# 嘉徳浜の護岸計画を見直すべき理由 — 20のQ&A

嘉徳浜弁護団

## 嘉徳浜と背後地の標高図

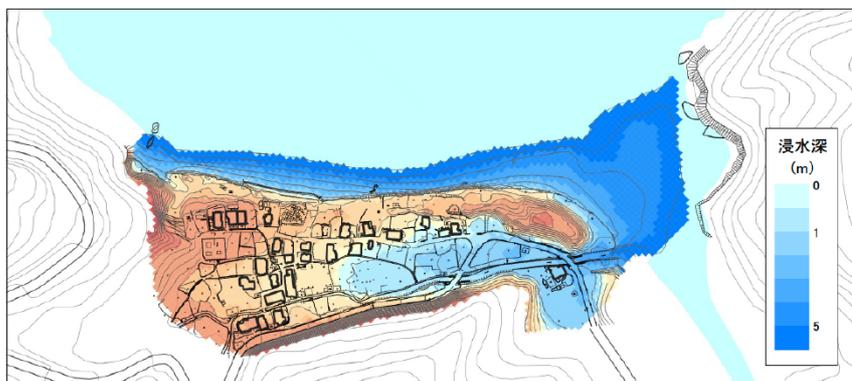
- 今回計画されている護岸は、「津波」「高潮」については、想定された津波や高潮の高さよりも天端高を高く設計しています。
- ところが、護岸の設置予定位置、護岸の高さと、測量調査などによって判明した背後の砂丘や墓地の高さを比べると、背後の土地の方がはるかに高いのです（護岸の天端のほうが低い）。そのため、背後の土地の標高を超える高潮や津波が来れば、護岸があろうとなかろうと集落に水は来ることとなります。したがって、計画されている護岸はそれらを止める機能を有しません。
- 背後の土地を浸水させる高潮や津波については、防災計画や避難所の設置などによりで対応すべき対象です。

嘉徳集落では、浜よりも背後地の標高のほうが高い  
計画されてきた護岸の高さからすれば、それを超える波には護岸は機能し  
ません。

## 津波による 浸水想定と比較 （水位.P.+6.3m のときの浸水深）

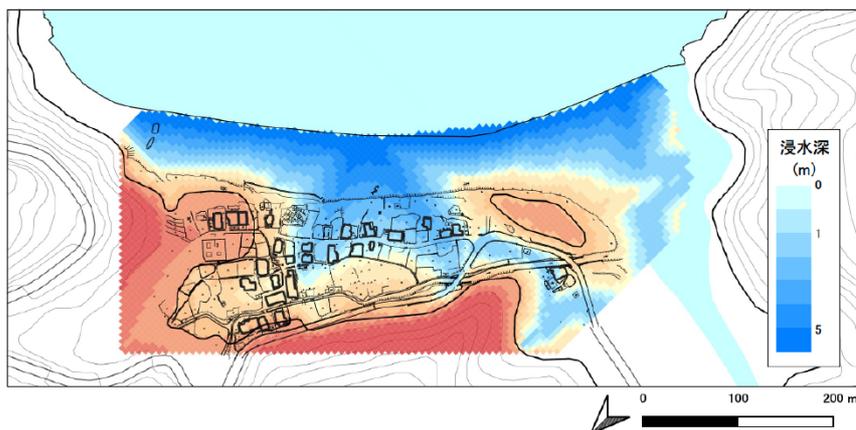
正確な地形測量結果に  
基づけば、津波による  
浸水想定は上の浸水図  
のとおりとなります。

県の津波浸水想定は、  
基盤地図情報（10m  
メッシュ）を元にして  
いるため、正しい地形  
を反映せず、誤って  
います。  
これは正確な地形測量  
結果に基づく想定が  
ある今、直ちに見直し  
が必要です。

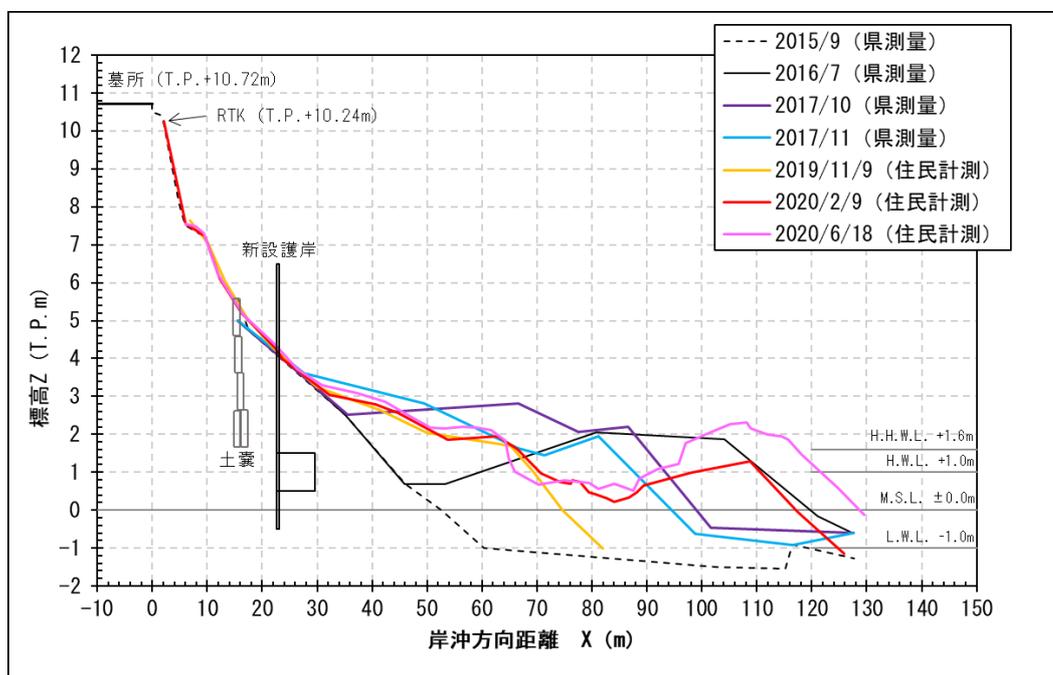
- 墓地を挟んで両側の里道周辺は、標高が2～3m低く、土砂移動に対して連続性が十分ではありません。この低い部分に盛り砂をして暴浪時（台風などで強い波が来るとき）の土砂移動の連続性を確保すると、暴浪時の墓地前面の法面保護になります。砂が波に取り込まれると、波の力を弱めるからです。現在の墓地前面の地形そのものが、盛り砂となって集落の方々を守っており、その機能を維持・向上することが重要です。
- また、上記の盛り砂は、砂丘浜堤全体の防潮機能も強化することにつながります。ほかに、前面地形を2014年以前の状態に復旧することや、里道は海岸線に直角でなく斜交させることで、墓地の安心安全をより高めることが可能です。
- 一方、海側に突出した護岸を設置すると、必ず周辺地形を傷つけて、集落の方々の人命財産を危険に晒すこととなります。
- なお、現在墓地の海側の端の部分で生じている亀裂は、2014年の台風によるものではなく、雨水の作用によるものです。きちんとした舗装や排水路設置などによる対策が必要で、護岸の要否と関係がありません。
- 実際には、いまだかつて、墓地に被害はありません。なお、護岸を設置しても、大きな台風が来たときには、護岸の高さを超える波を防ぐことはできません（墓地の標高は護岸よりもはるかに高い、次頁も参照）。
